REVISIÓN PLAN DE MANEJO DE TRÁNSITO: CONSTRUCCIÓN DE ACERAS PROYECTO GREE VALLEY, RUTA NACIONAL N°154, GRECIA.

DIRECCIÓN GENERAL DE INGENIERÍA DE TRÁNSITO
DEPARTAMENTO DE REGIONALES

MOPT-03-05-01-0103-2022

Información técnica del documento		
1. N° Informe MOPT-03-05-01-0103-2022	2. N° de Expediente RE-SR-EB-2020-0079	
3. Título Revisión plan de manejo de tránsito para construcción de aceras proyecto Green Valley, Ruta Nacional N° 154.	4. Fecha del informe Febrero del 2022

Figura 9. Configuración para el control de tránsito para un carril de una vía con doble sentido
 Fuente: Informe Decreto N° 38799-MOPT

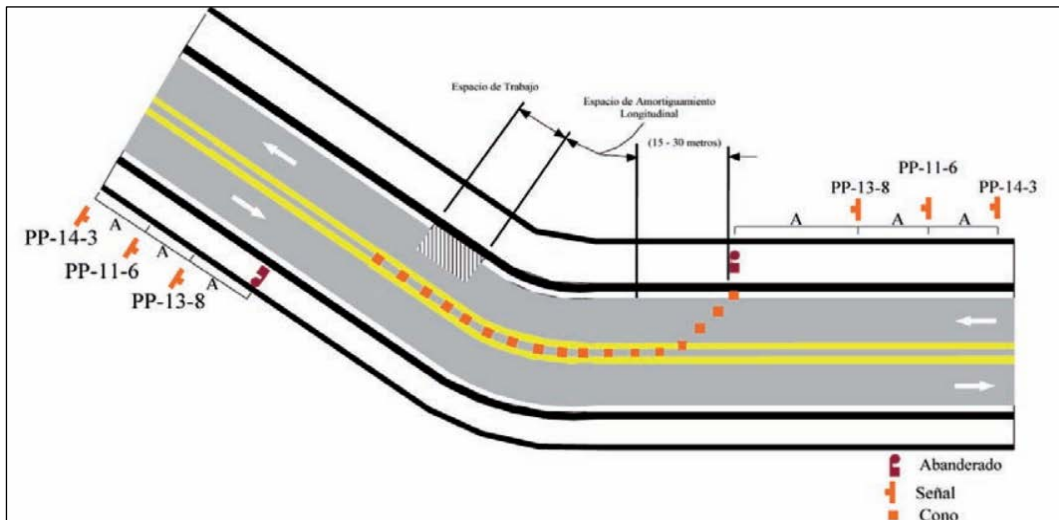
De acuerdo a la propuesta, las señales verticales serán colocadas con anticipación a la zona de trabajo, utilizando series de dos señales de prevención, una reglamentación y una de información, como se muestran en las figuras N° 7 y N° 8.

La propuesta de la empresa cumple con el distanciamiento y configuración del señalamiento vertical, distanciándolas 50 m, mínimo 25 m.

Figura 10. Tipo de señales de mano para control con abanderado y su procedimiento.
Fuente: Manual MOPT, 2015

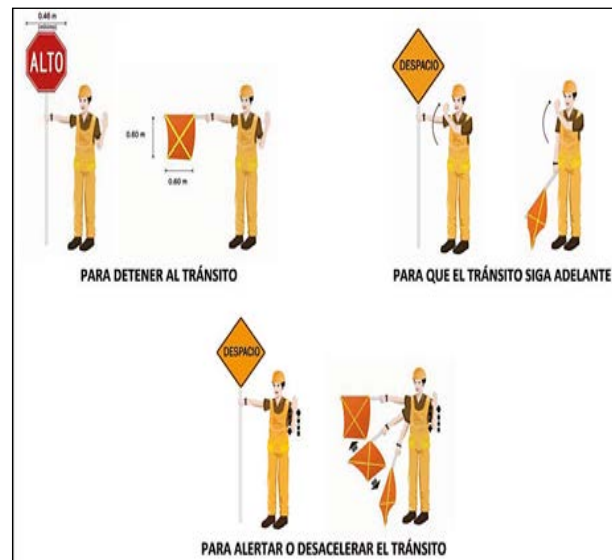
En el informe se indica que la empresa utilizará abanderados en cada cierre de vía, y que colocará uno al final del área de prevención anticipada con radio de comunicación, controlando el paso de vehículos en todo momento que se realicen los trabajos que requieran un cierre parcial en la ruta., realizando los procedimientos establecidos en el Manual.

Figura 11. Diseño de conos.
Fuente: Plan de manejo de tránsito consultora RQ

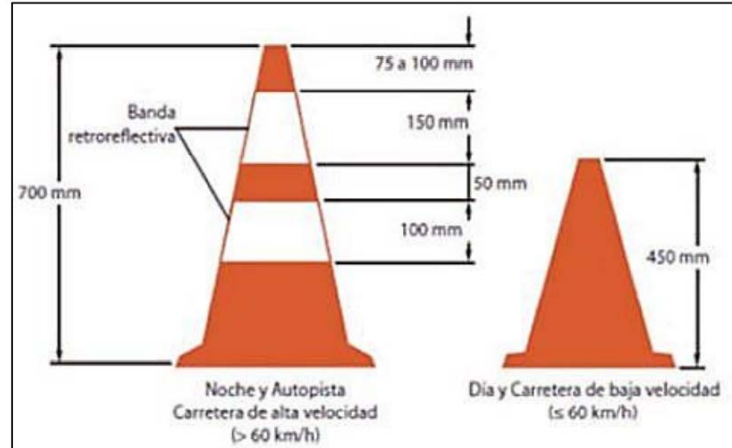
De acuerdo a la normativa, los conos deben cumplir con una separación máxima en las zonas de transición, las cuales dependen directamente de la velocidad, en este caso particular la velocidad en el sitio es de 60 km/h, por lo cual la separación máxima es de 12 metros, que es la distancia propuesta para el plan de manejo, su diseño es el siguiente:
